## INFORME TÉCNICO DE FISCALIZACIÓN AMBIENTAL

### Examen de Información

### CASERONES

DFZ-2017-5947-III-RCA-EI

**Gráfico 1.**

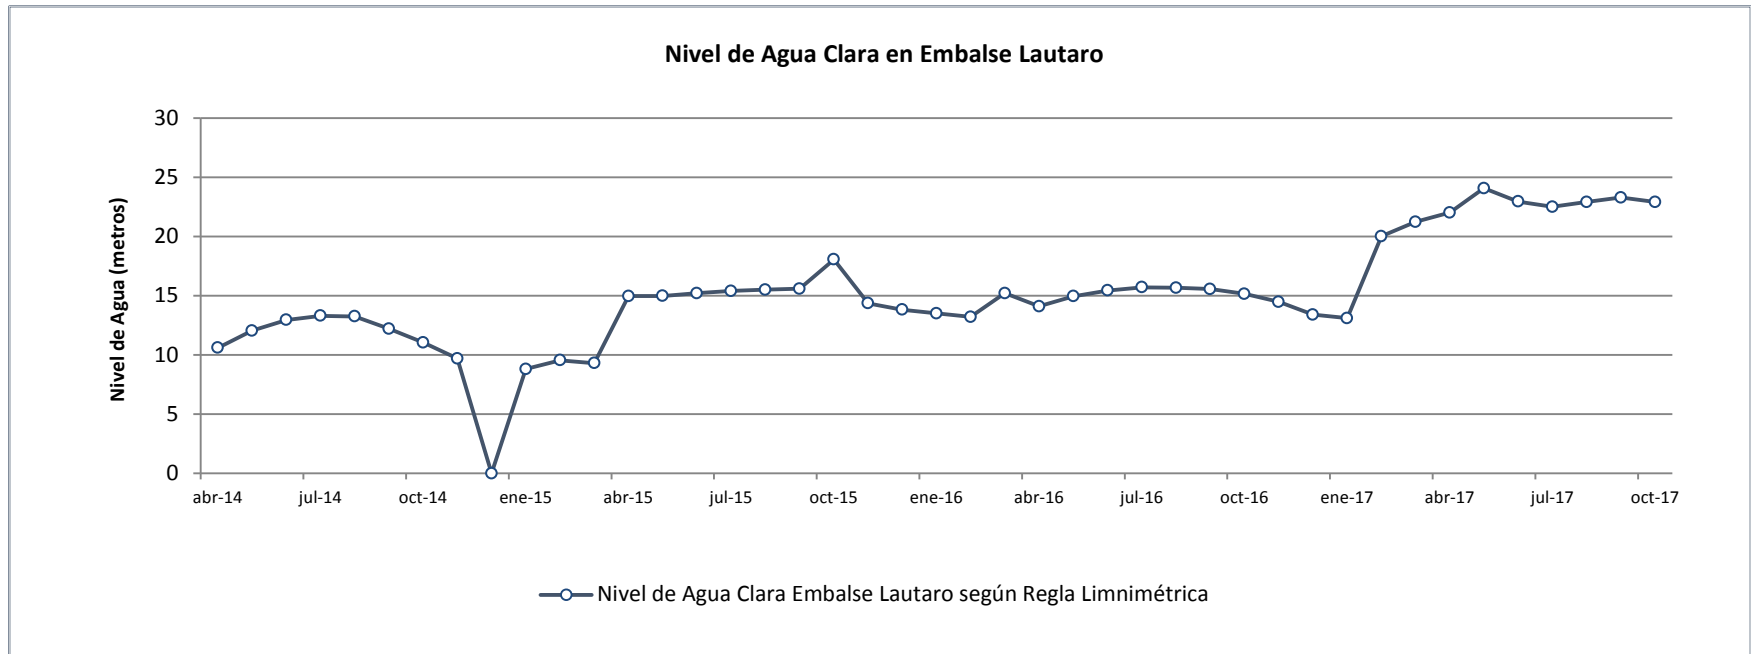
b. Del examen de información de la documentación revisada, es posible indicar que:								
<p>i) Mediante ORD ORA N° 370 de fecha 07 de noviembre de 2017 (Anexo N°1) se solicitó a la Dirección General de Aguas región de Atacama, realizar análisis de la información contenida en los seguimientos ambientales para el periodo 2014 a 2017. La respuesta se recibe a través de ORD DGA N° 667 de fecha 22 de diciembre de 2017 (Anexo N°6). En relación con lo referido al Reporte del Nivel de Agua del Embalse Lautaro, el Servicio señala que: <i>“Respecto del informe denominado resultado de nivel embalse Lautaro Medición semestral Periodo 2014-2017, este Servicio no presenta observaciones, principalmente debido a que dicho documento es un reporte de carácter referencial”.</i></p>								
<p>ii) En complemento a lo anteriormente señalado por el Servicio, esta Superintendencia concluye que:</p> <ul style="list-style-type: none"> <li>- El Titular, para el periodo abril de 2014 a octubre de 2017 ha presentado 6 informes correspondientes a reportes semestrales los cuales incluyen datos de nivel del embalse Lautaro (metros), para ello las empresas consultoras encargadas del levantamiento de la información, han acudido al sector de emplazamiento del embalse Lautaro, para verificar mediante inspección ocular la regla limnimétrica. Se hace hincapié en que las Entidades Técnicas de Fiscalización Ambiental (ETFAS) deben considerar inspectores ambientales en las materias relacionadas con el compromiso ambiental, se hace el alcance porque en los reportes técnicos no se hace mención a este punto.</li> <li>- Los datos reportados en el periodo indicado precedentemente dan cuenta que a la fecha el Titular ha dado cumplimiento a lo exigido en la RCA. (ver gráfico N°1)</li> </ul>

**Figura 9. pH, CE, Sulfato y Cu en Pozo LXM-02.**

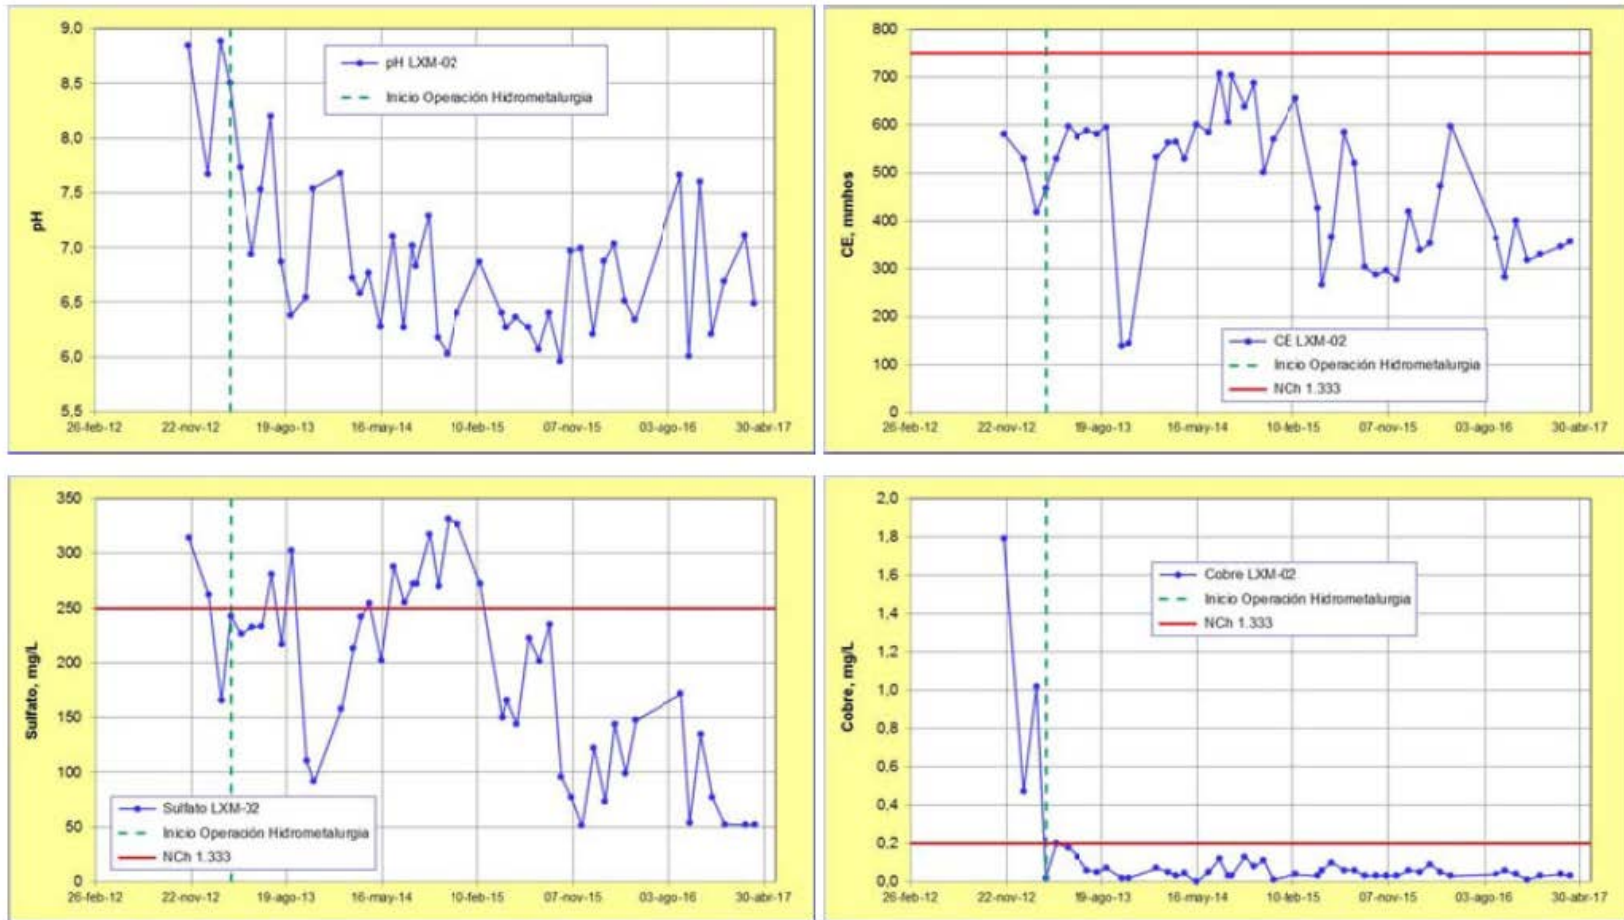
- b. Del examen de información de la documentación revisada realizado por esta Superintendencia, es posible concluir que en el sector de monitoreo del pozo LMX-02 no se observan variaciones en la concentración de los parámetros considerados en la evaluación de la condición de alerta temprana.
- Es así como el pH y la CE no han presentado variaciones en relación con los años anteriores, (ver registro N°1)
  - Por otra parte y complementando lo anteriormente señalado se puede apreciar que para los parámetros sulfato y cobre no se presentan tendencias que indiquen presencia de infiltraciones para el sector de quebrada Caserones, esto según los monitoreos del pozo LMX-02. (ver registro N°2)

**GRÁFICO N°1:** Número de superaciones de UAT y URM respecto de las 14 mediciones efectuadas durante el 2017 en el pozo CRW-01. Sector Quebrada Caserones.

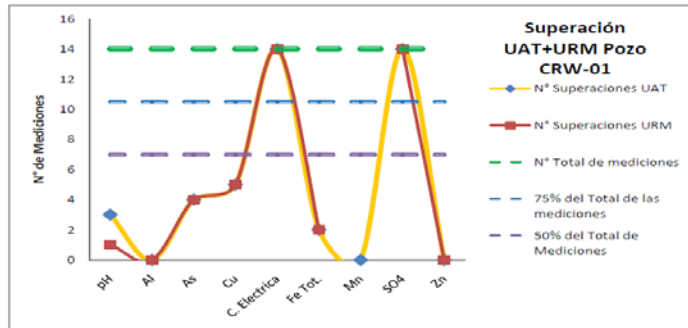
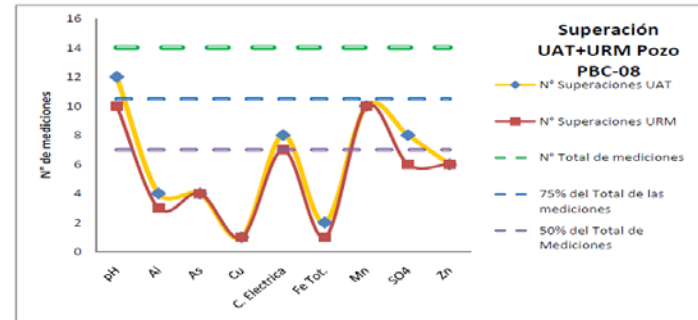
- Respecto a la Quebrada Caserones, lugar donde se emplaza el Depósito de Arenas, se revisaron los antecedentes incluidos en el denominado Informe Plan de Monitoreo Robusto-Parte Calidad, año 2017, los cuales dan cuenta de la continua superación de los umbrales que activan la fase de remediación, en particular, respecto de los pozos denominado CRW-01 y PBC-08 (Alerta + Remediación), ello en cuanto a determinados parámetros de estado hidroquímico vinculados a operaciones mineras de cobre (Básicamente, pH, SDT, Conductividad Eléctrica, Concentración de Cu, Sulfato y Fierro). Para el caso en análisis, a continuación en el GRAFICO N°1 (ver registro N°3) se evidencia que durante el año 2017, el estado hidroquímico del pozo CRW-01 superó durante las 14 mediciones (2 mensuales desde Enero a Julio) tanto el Umbral de Alerta Temprana (en adelante UAT) como el Umbral de Remediación (en adelante URM) definido en el PMR-Calidad para los parámetros Conductividad Eléctrica y Sulfatos. Del mismo modo, resaltar también que se presentó a lo menos 1 registro de superación en los parámetros pH, Arsénico, Cobre y Fierro.

**Figura 7. Sulfato Pozos PBC-08 y CRW-01.**

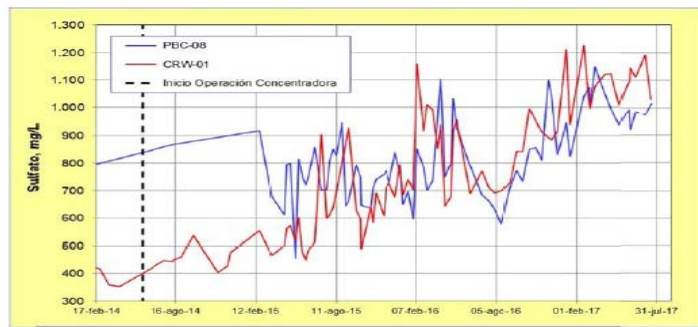
- En relación con el parámetro Sulfato (Pozo PBC-08), es posible indicar que desde que inició la etapa de operación de la Planta Concentradora del Proyecto Caserones, este se ha proyectado al alza, llegando a estar en rangos de 1000 – 1200 mg/l. (ver registro N°5, N°7 y N°8)

**Figura 13. Sulfato Pozos PBC-06B y P3-TR.**

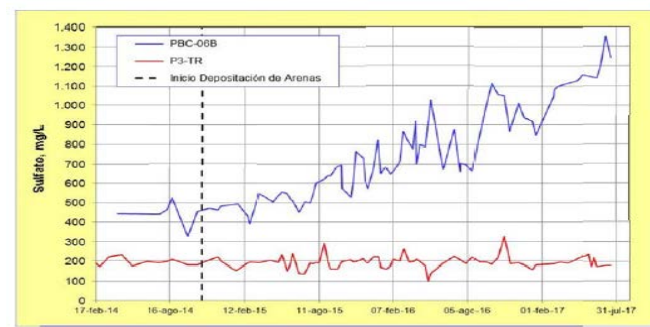
- En el pozo de eficiencia de remediación PBC-06B ubicado en el acuífero bajo el río Ramadillas aguas debajo de la quebrada Caserones, se mantiene la tendencia ascendente en la concentración de sulfato que en julio se sitúa en torno a 1300 mg/l. El pozo de eficiencia de remediación P3-TR ubicado en el mismo acuífero aguas abajo del pozo PBC-06B no presenta variaciones con respecto al valor histórico de 200 mg/l. (Ver registro N°6)

Figura N°2

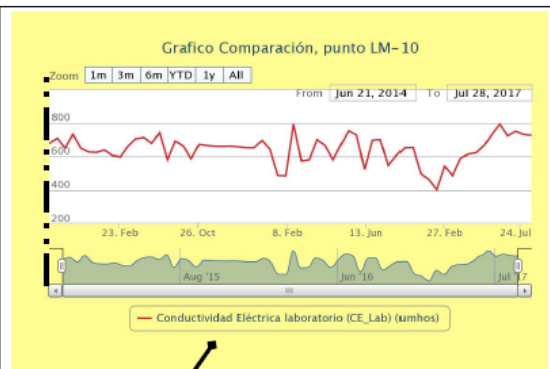
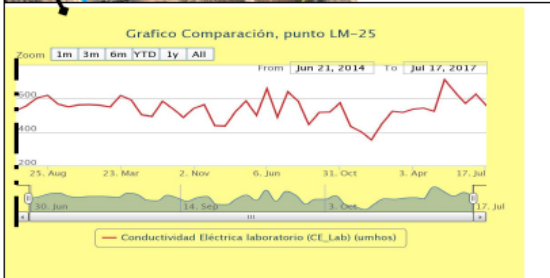
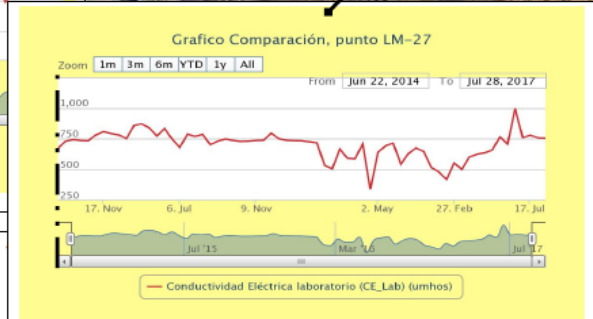
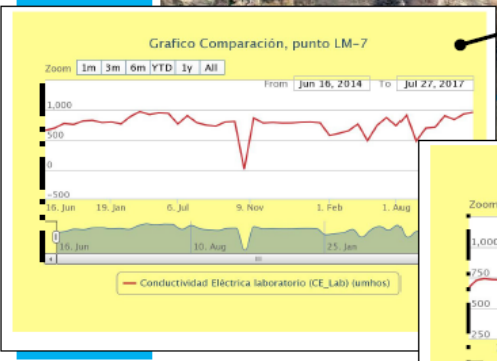
- Sin perjuicio de lo anterior, según lo evidenciado en las gráficas incluidas en la **FIGURA N°2** (ver registro N°17), en las estaciones denominadas LM-5 y LM-27 (Ambas ubicadas aguas abajo de la confluencia del río Ramadillas con Quebrada La Brea), se observan tendencias de ascenso significativo en la Conductividad Eléctrica, cuyos registros han variado desde los 750  $\mu\text{S}/\text{cm}$  en Junio de 2014 (fecha próxima al inicio de la operación de la planta concentradora del proyecto minero) hasta situarse en torno a los 1000  $\mu\text{S}/\text{cm}$  en Julio de 2017. En este sentido, al revisar las estaciones ubicadas aguas arriba de la confluencia de la Quebrada La Brea con el río Ramadillas, en particular las denominadas LM-10 y LM-25, la tendencia de ascenso señalada precedentemente no se replica, lo cual sugiere la hipótesis de una alteración hidroquímica del medio superficial con origen de carácter antrópico, principalmente debido a los procesos de infiltración

**Gráfico 2.** Fuente: Anexo 10, Seguimiento ambiental ID 61215, Niveles y Caudales Pozos de Remediación.

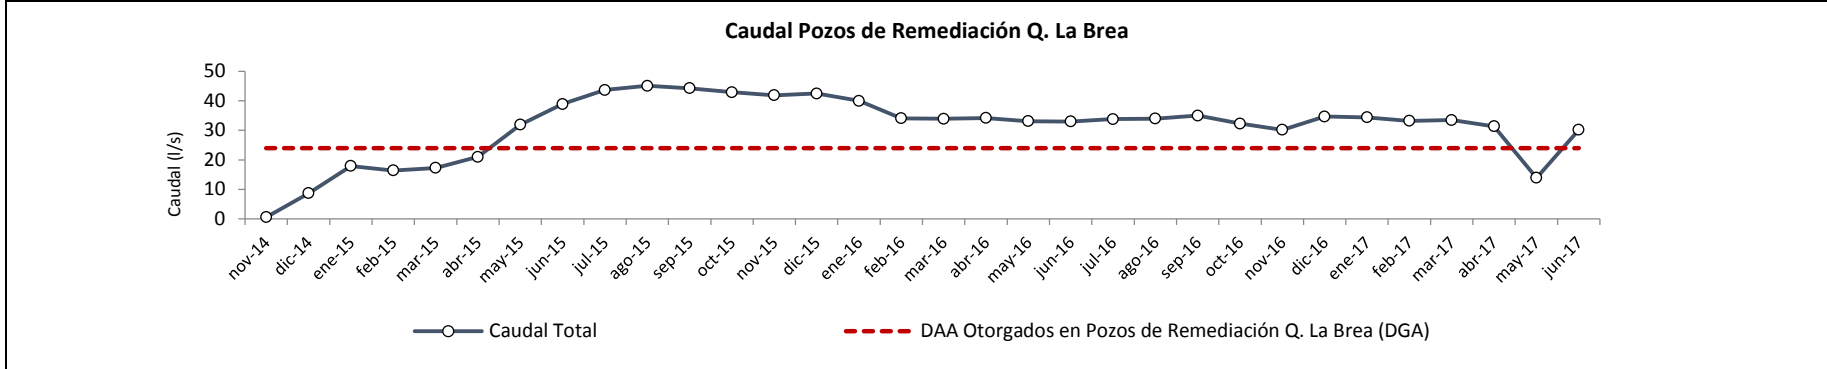
- Al contrario de lo mencionado en el punto precedente, el pozo POB-07A evidencia que se ha bombeado menos caudal que el establecido en la RCA. (ver gráfico N°3)
- Relacionado con la Q. Caserones el análisis evidencia que para los pozos CRW-01; CRW-02; PBC-08; PBC-02; en general se ha bombeado menos caudal que el establecido en la RCA a excepción de enero de 2017 que se bombeó 0,8 l/s. en el pozo PBC-08. (ver gráficos N°4, N°5 y N°6)
